工程指示 / 要求簡箋 ENGINEER INSTRUCTIONS(E.I.)

工程指示編號:	EI- 5076	修改版本:	-
	HK- 1533		
工程編號:	J 856	工程名稱:	天榮站
收件人:	生統/王良	發件人:	Lai Sik Hung
工程項目:	佛沙窗保護方案 (新鴻基標準)	日期:	07/09/2022

內容: 請依附件的佛沙窗保護方案(新鴻基標準)進行保護

依新鸿基要求重新编制、2022.09.07

J-856 天荣站预制窗包装保护示意-3

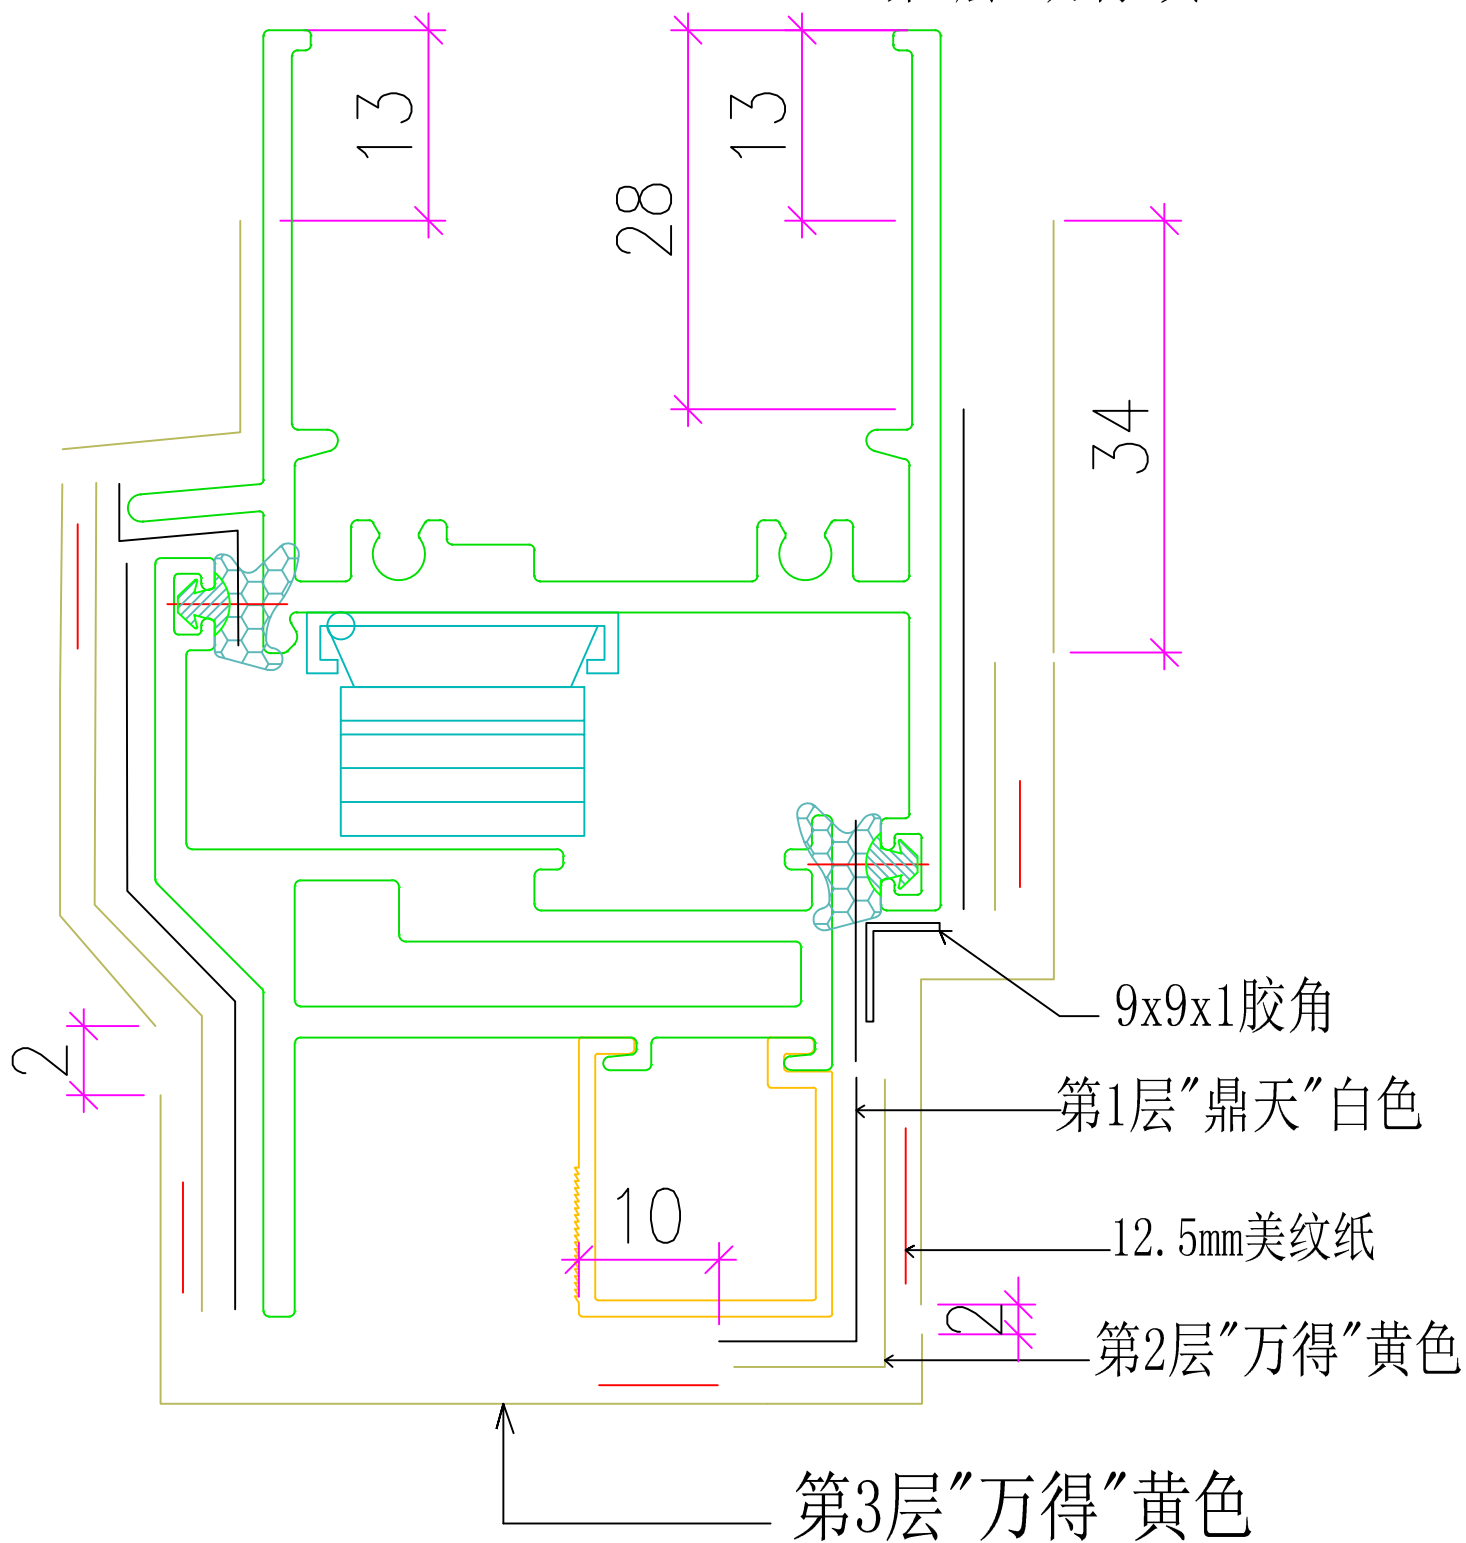
$\frac{1}{DT71}$ | $\frac{1}{DT71a}$ | $\frac{1}{DT72}$ 生顶横

依新鸿基要求重新编制、2022.09.07

第1层：“鼎天”白色

第2层：“万得”黄色

第3层：“万得”黄色

J-856 天荣站预制窗包装保护示意-4

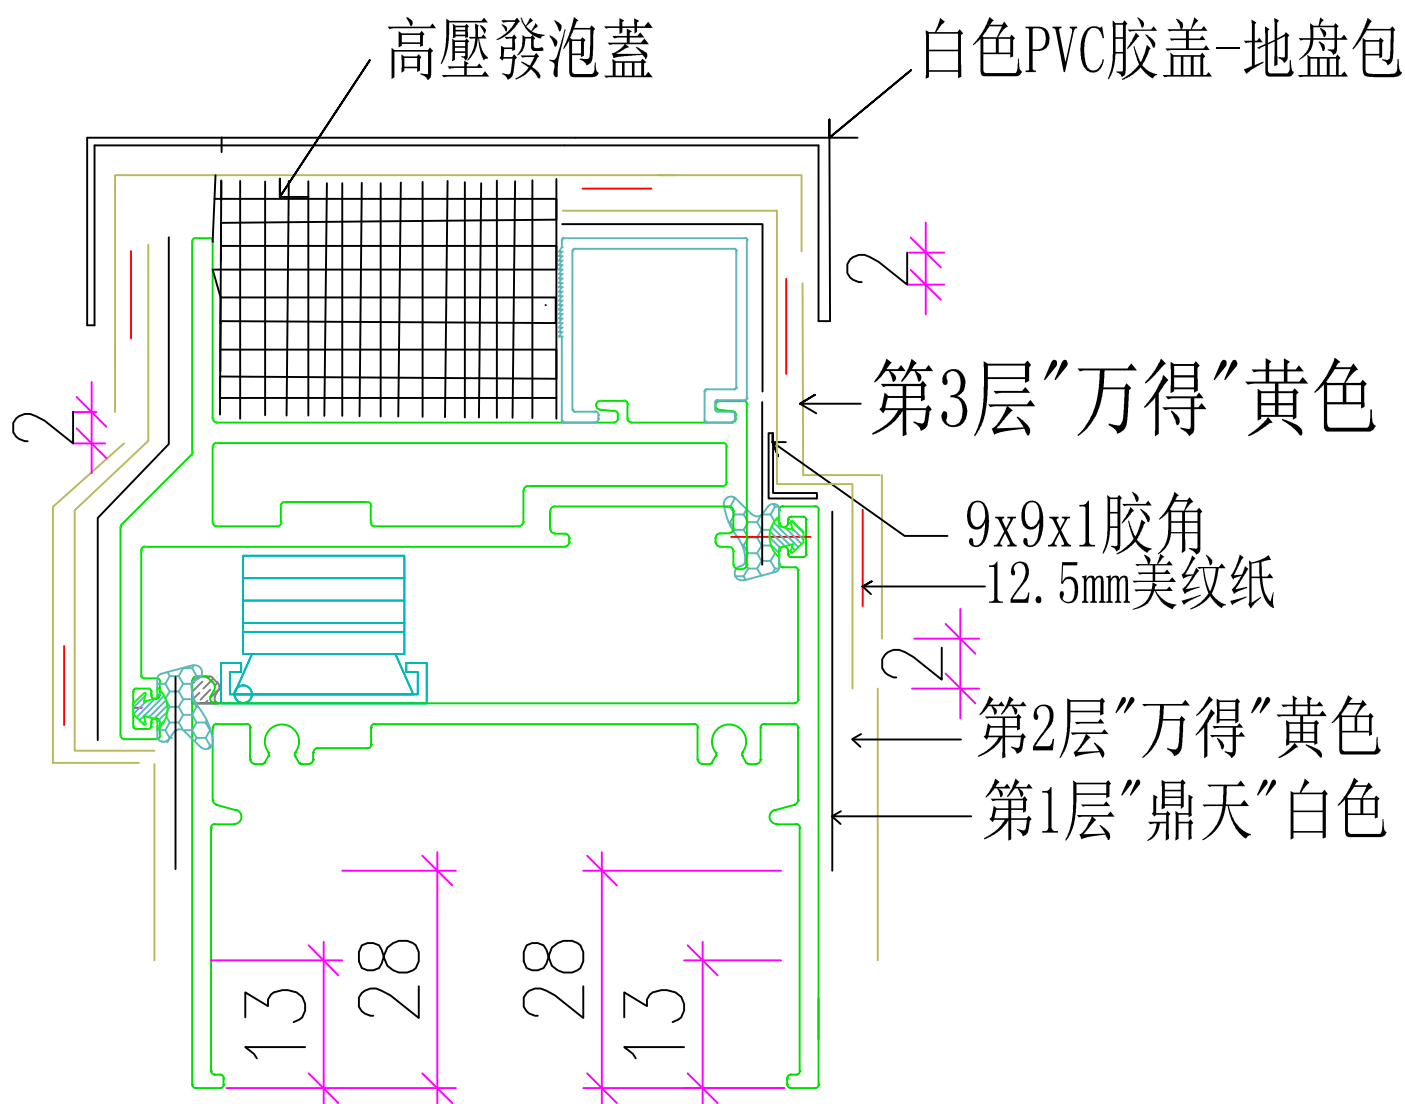
依新鸿基要求重新编制、2022.09.07

第1层：“鼎天”白色

第2层：“万得”黄色

第3层：“万得”黄色

$\frac{2、3}{DT71}$ | $\frac{2}{DT71a}$ 生底横

J-856 天荣站预制窗包装保护示意-5

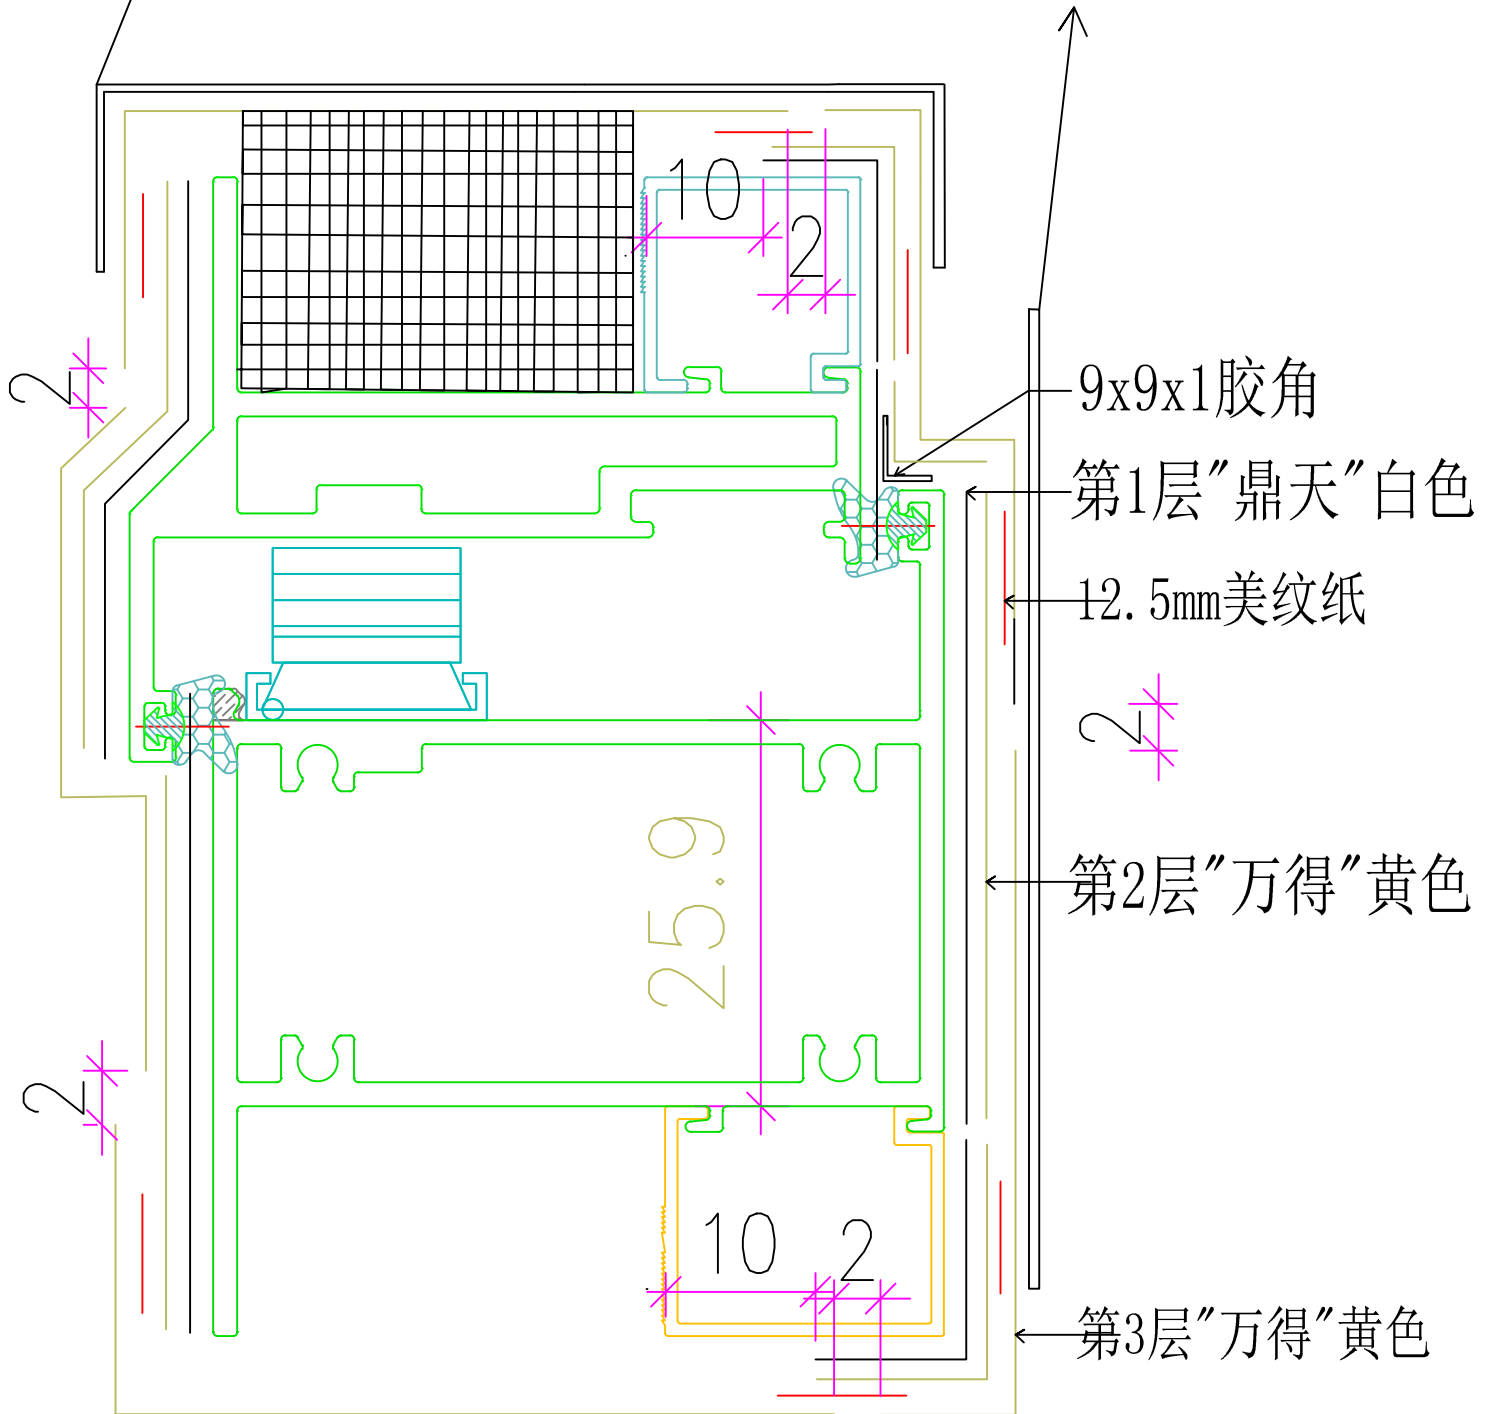
依新鸿基要求重新编制、2022.09.07

$\frac{2}{DT72}$ 上生下梗中横

第1层：“鼎天”白色
第2层：“万得”白色
第3层：“万得”黄色

- 1、上生下梗中横位通长包白色PVC胶盖--厂包装
- 2、中横室内正面通长贴“瓦坑板”防预制场踩踏--厂包装

J-856 天荣站预制窗包装保护示意-6

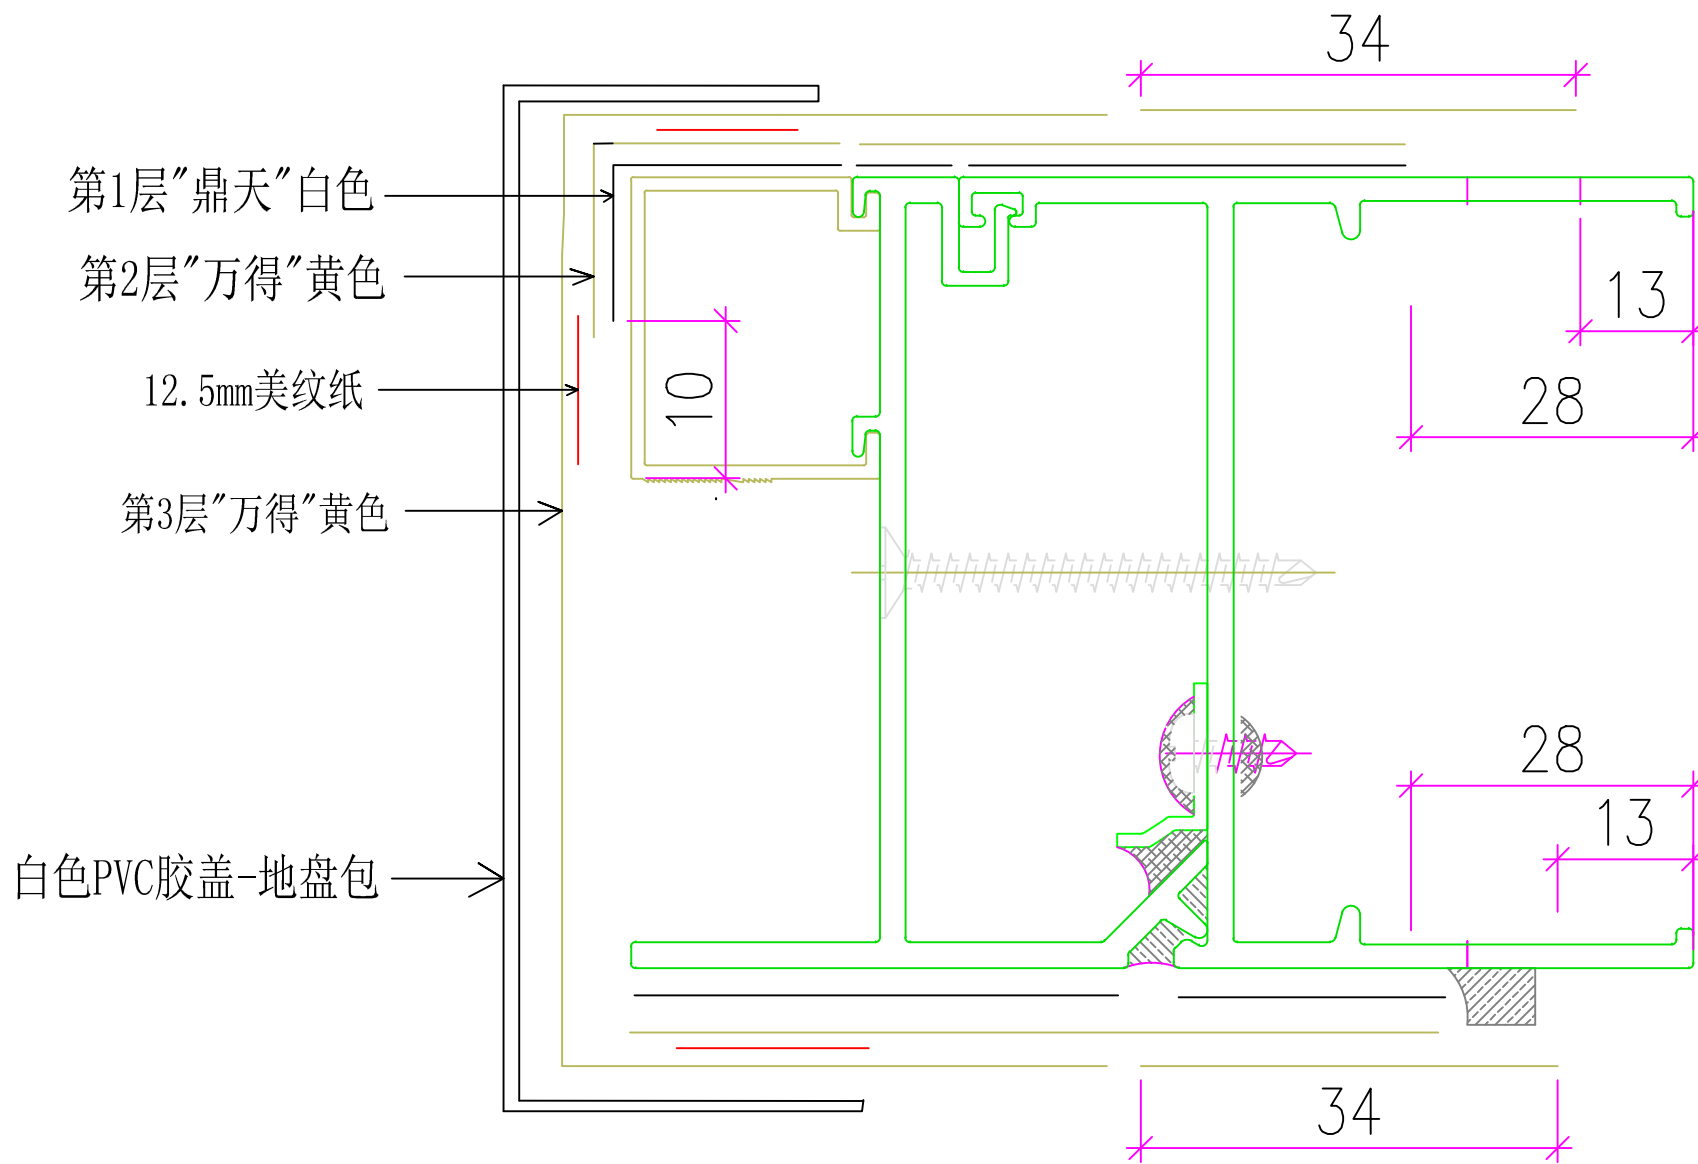
依新鸿基要求重新编制、2022.09.07

$\frac{4}{DT61}$ | $\frac{2}{DT62}$ 梗边企

第1层：“鼎天”白色
 第2层：“万得”黄色
 第3层：“万得”黄色

J-856 天荣站预制窗包装保护示意-9

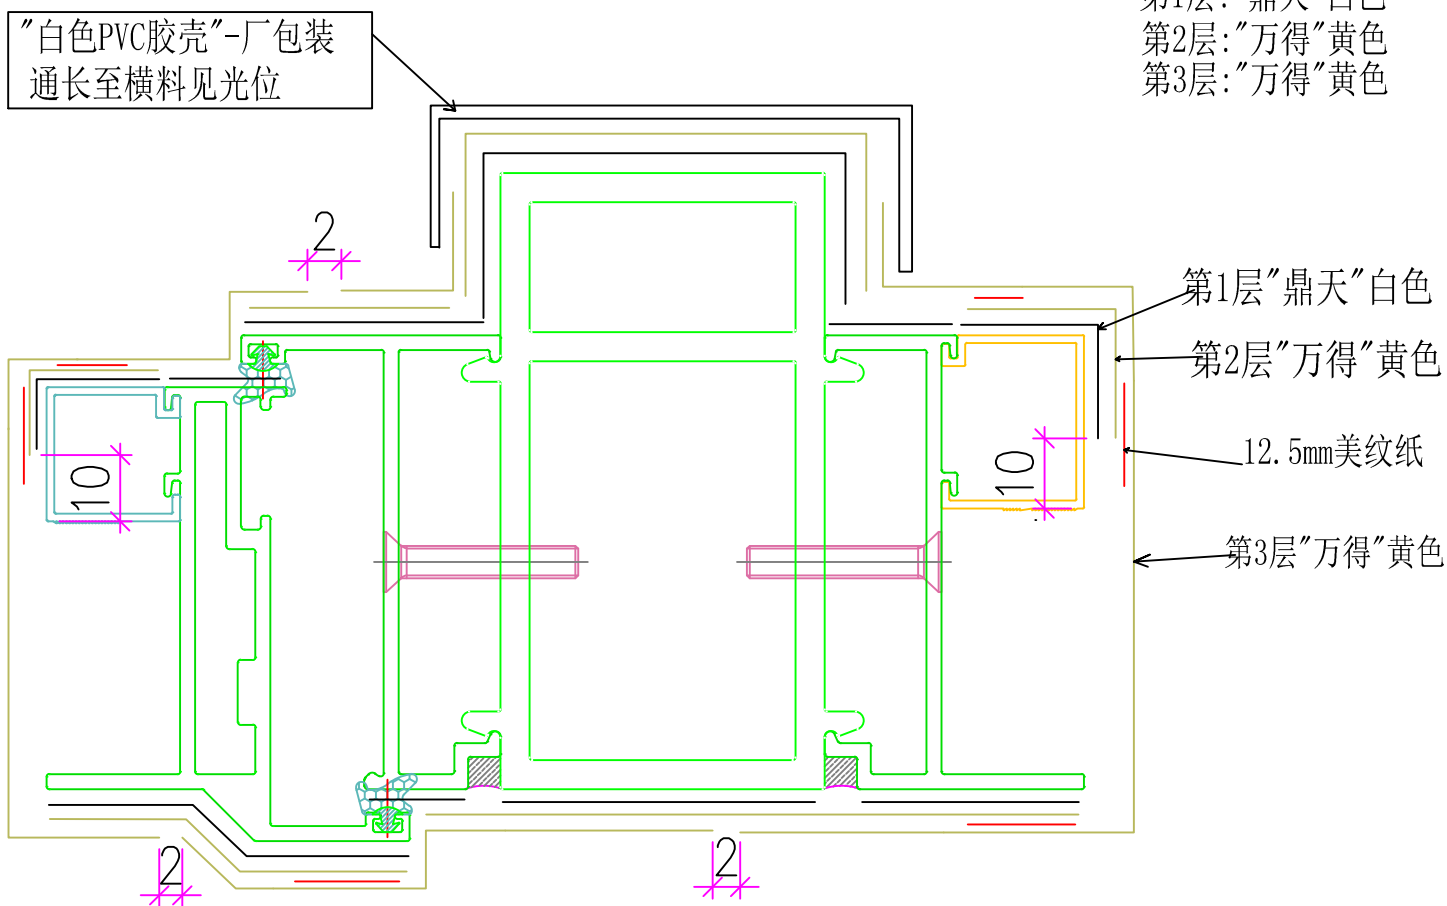
3、4 | 2、3
DT62 | DT64 直位夹通

依新鸿基要求重新编制、2022.09.07

第1层：“鼎天”白色
第2层：“万得”黄色
第3层：“万得”黄色

J-856 天荣站预制窗包装保护示意-10

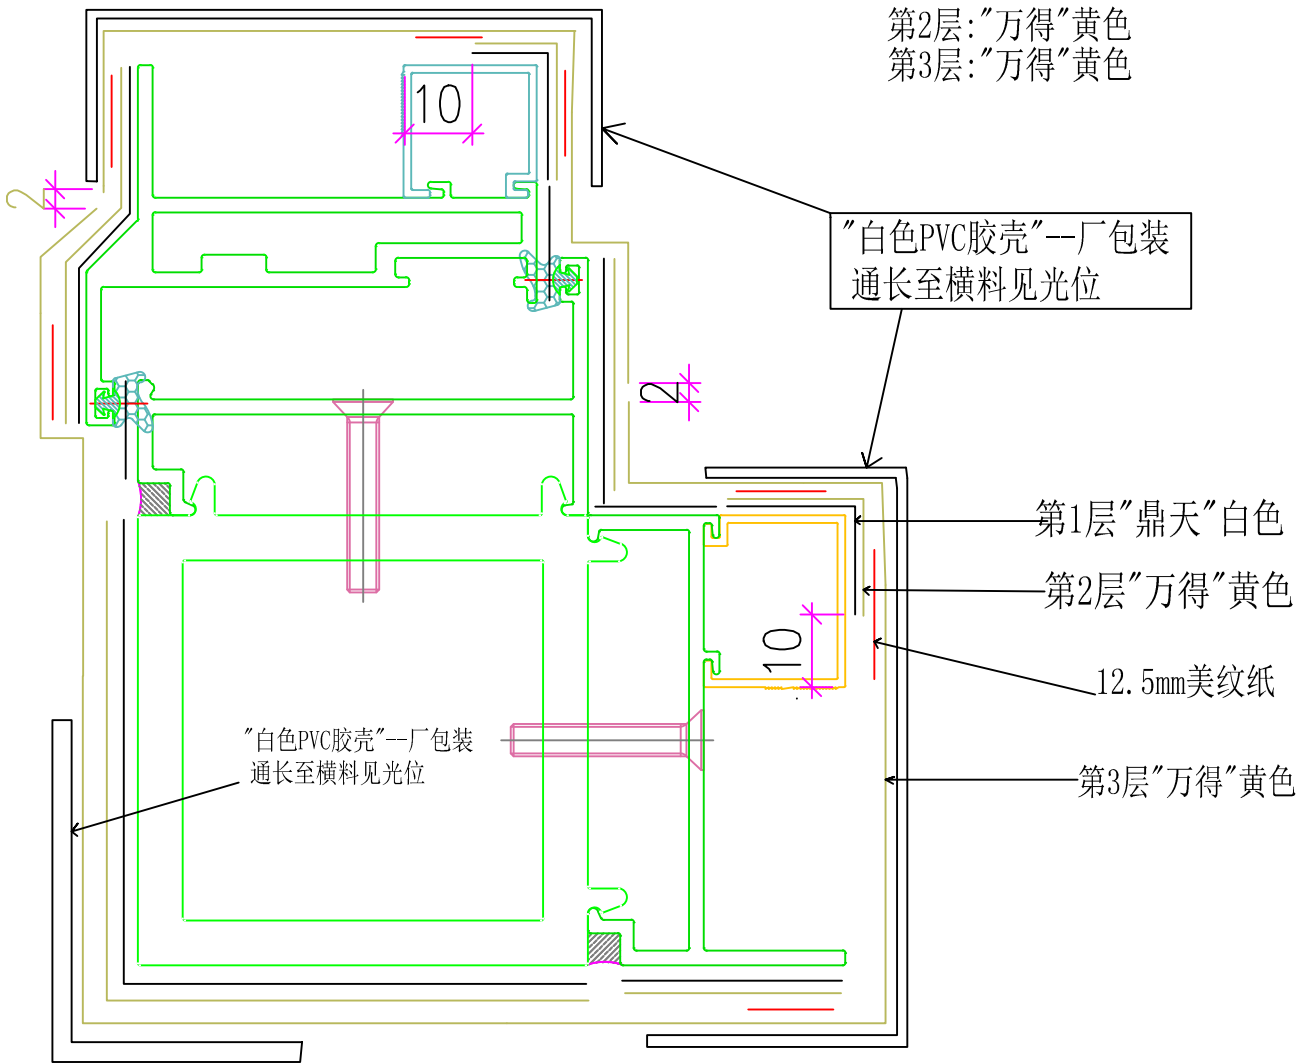
DT63 | DT64 转角夹通

依新鸿基要求重新编制、2022.09.07

- 第1层：“鼎天”白色
- 第2层：“万得”黄色
- 第3层：“万得”黄色
